**AVIS RELATIF À LA PROTECTION
CONTRE LES EVENTUELS EFFETS NOCIFS ET NUISANCES
PROVOQUÉS PAR LES RAYONNEMENTS NON IONISANTS
GÉNÉRÉS PAR DES ANTENNES ÉMETTRICES STATIONNAIRES**

Commune : LIEGE - Exploitant : PROXIMUS

Référence exploitant : 41MCO_00

Rapport n° 2737 / 2025

Figure 1 : Vue en plan des lieux de séjour et des points de contrôle

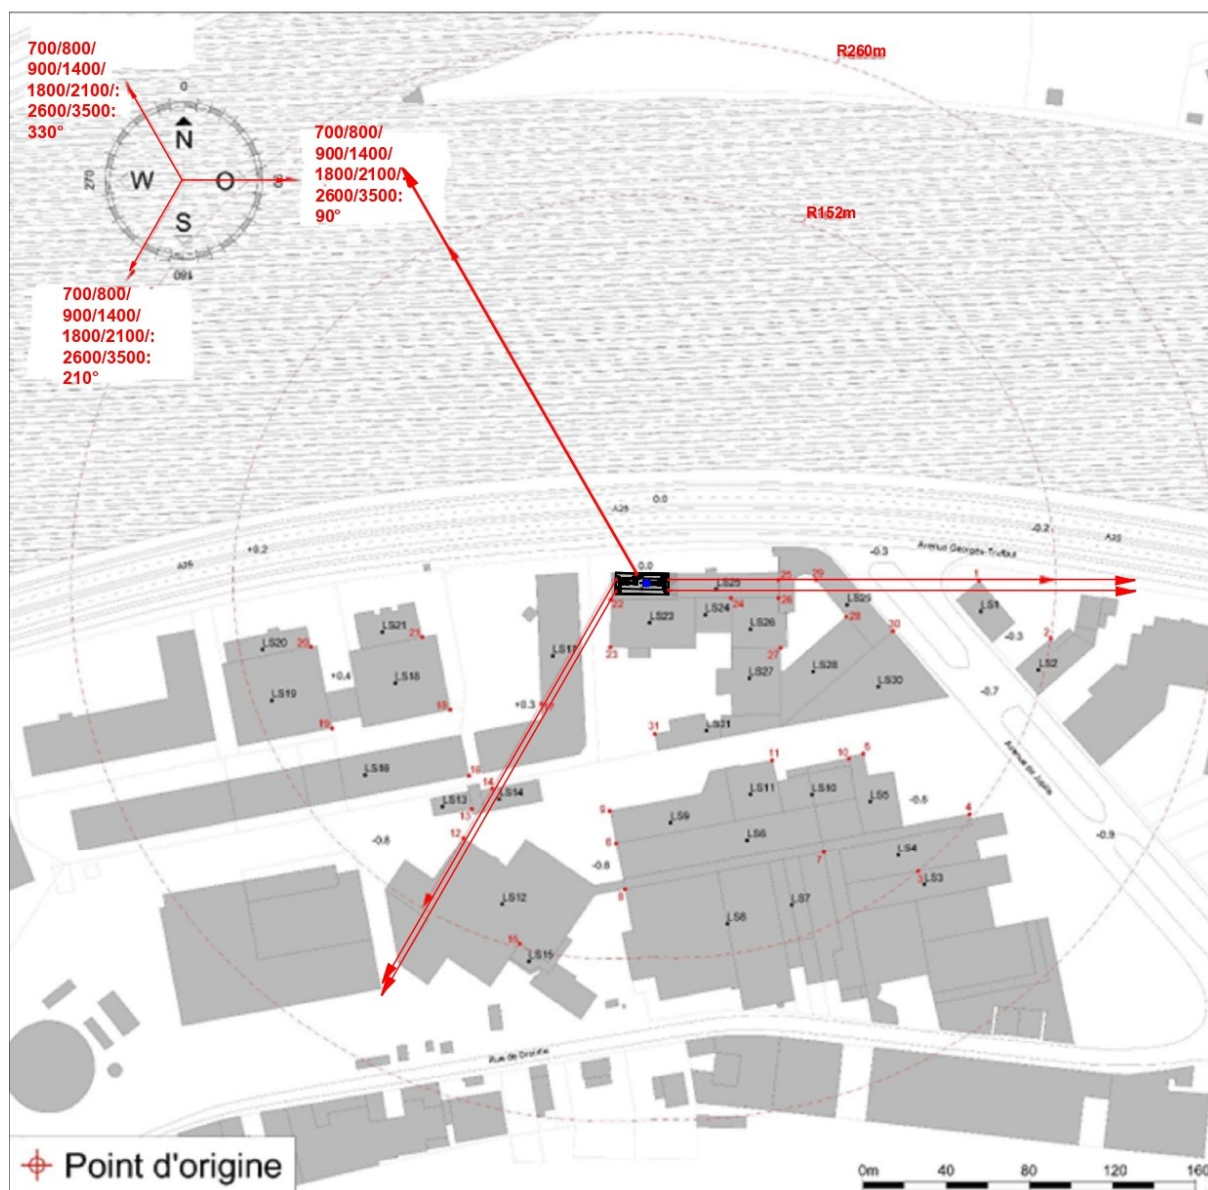
Les fréquences d'émission, la puissance rayonnée par chacune des antennes et leur gain permettent de déterminer le rayon de la zone à analyser. Tout dépassement de la limite par installation est exclu en dehors de cette zone. Le tableau 2 reprend les 35 LS² pour lesquels l'indice d'exposition est le plus élevé. Les différentes colonnes indiquent :

- le numéro du point de contrôle repris sur un des plans de la figure 1;
- le numéro du LS dans lequel se trouve le point de contrôle de la 1^{ère} colonne ;
- l'atténuation d'obstacle prise en compte pour le calcul de l'indice d'exposition dans le LS ;
- le résultat du calcul de l'indice d'exposition.

En ce qui concerne les antennes de l'installation mentionnées dans le tableau 1, la distance maximale à laquelle la limite pourrait être atteinte, à l'extérieur, est égale à 106,0 m. S'il n'y a pas de LS à une distance inférieure, les antennes respectent forcément la limite d'immission.

Dans le cas des LS situés à l'intérieur des bâtiments, une atténuation d'obstacle est prise en compte et il en résulte que la distance maximale à laquelle la limite pourrait être atteinte se réduit à 79,3 m.

Figure 2 : Vue en plan des installations d'antennes dans un rayon de 300 mètres autour de l'installation faisant l'objet de la demande d'avis

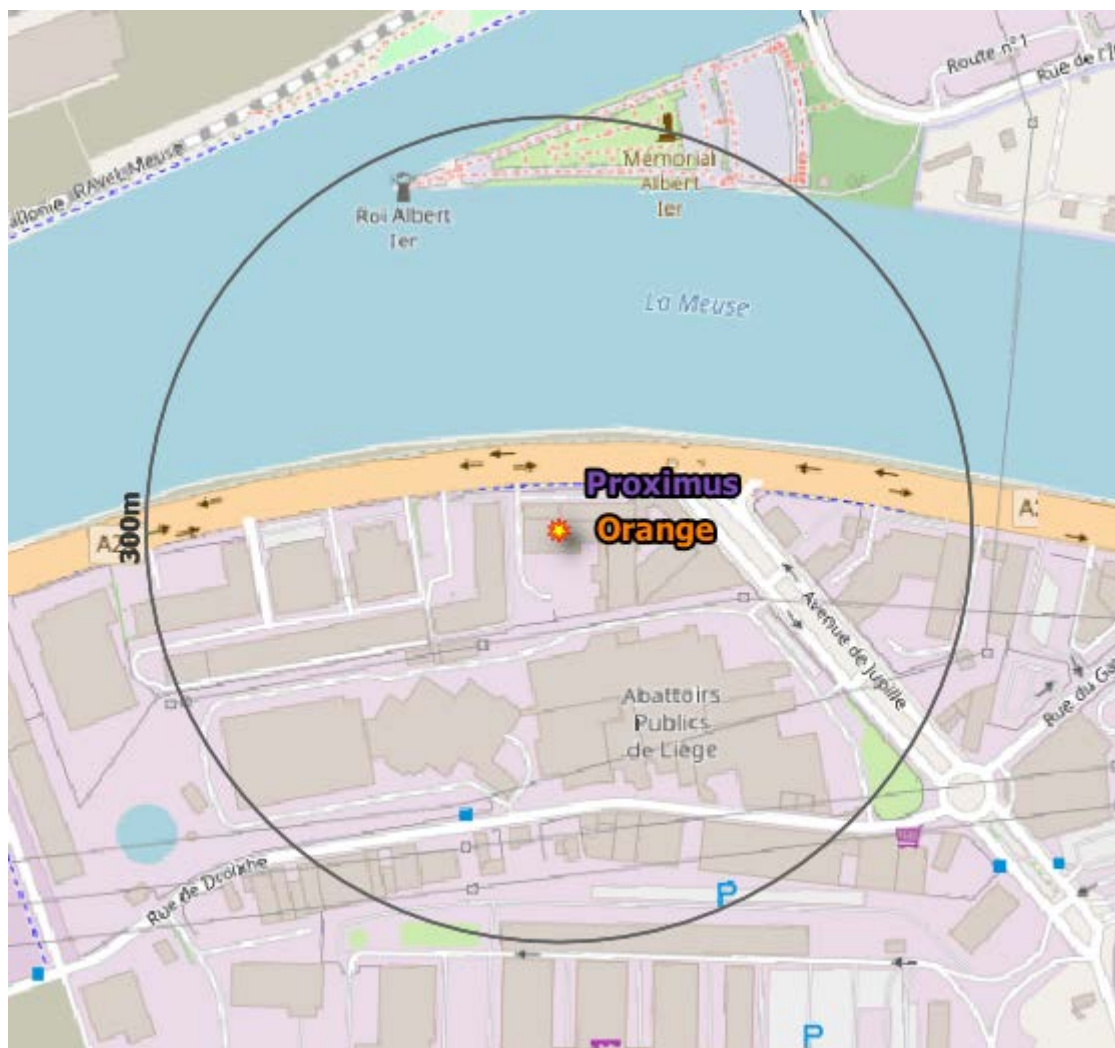
Le plan en projection verticale de la figure 2 indique la localisation des installations d'antennes émettrices stationnaires visées par le décret et situées dans un rayon de 300 mètres autour de l'installation référencée dans le paragraphe 2 et localisée au centre du cercle. Les données de localisation de ces antennes et les avis correspondant sont accessibles via le cadastre en ligne des antennes émettrices stationnaires⁸. Les installations prises en compte dans l'évaluation du respect de la limite cumulative sont les installations d'antennes émettrices déclarées en service par l'exploitant à la date du présent avis, à l'exception de l'installation référencée dans le paragraphe 2 et éventuellement d'autres installations ayant fait l'objet d'une demande d'avis à la même date et qui sont situées à l'intérieur de la zone de 300 mètres de rayon.

- il y a au plus 4 installations d'antennes émettrices stationnaires présentes dans la zone d'évaluation de 300 mètres de rayon représentée dans la figure 2, y inclus l'installation référencée dans le paragraphe 2 : la limite cumulative définie à l'article 4, §2 du décret est nécessairement respectée dans les lieux de séjour à l'intérieur de la zone d'évaluation de 300 mètres de rayon ;

- b) il y a exactement 5 installations d'antennes émettrices stationnaires présentes dans la zone d'évaluation de 300 mètres de rayon représentée dans la figure 2, y inclus l'installation référencée dans le paragraphe 2 et il existe, pour 3 ou 4 de ces installations, un avis attestant le respect de la limite abrogée de 3 V/m : la limite cumulative définie à l'article 4, §2 du décret est nécessairement respectée dans les lieux de séjour à l'intérieur de la zone d'évaluation de 300 mètres de rayon ;

- c) dans tous les autres cas, il a été vérifié que la limite cumulative définie à l'article 4, §2 du décret n'est pas dépassée dans les lieux de séjour sur base du nombre d'installations localisées dans la zone d'évaluation de 300 mètres de rayon représentée dans la figure 2, de leur localisation ainsi que des données inscrites dans la figure 1 et au paragraphe 4 du présent avis et dans les avis attestant le respect de la limite par installation ou de la limite abrogée de 3 V/m relatifs aux autres installations reprises dans la figure 2.

Compte tenu des considérations ci-dessus, il apparaît que l'intensité du rayonnement électromagnétique généré, dans les lieux de séjour situés dans un rayon de 300 mètres autour de l'installation référencée dans le paragraphe 2, par l'ensemble des antennes émettrices stationnaires de l'ensemble des exploitants du même site d'antennes émettrices stationnaires respecte la limite fixée à l'article 4, § 2 du décret.
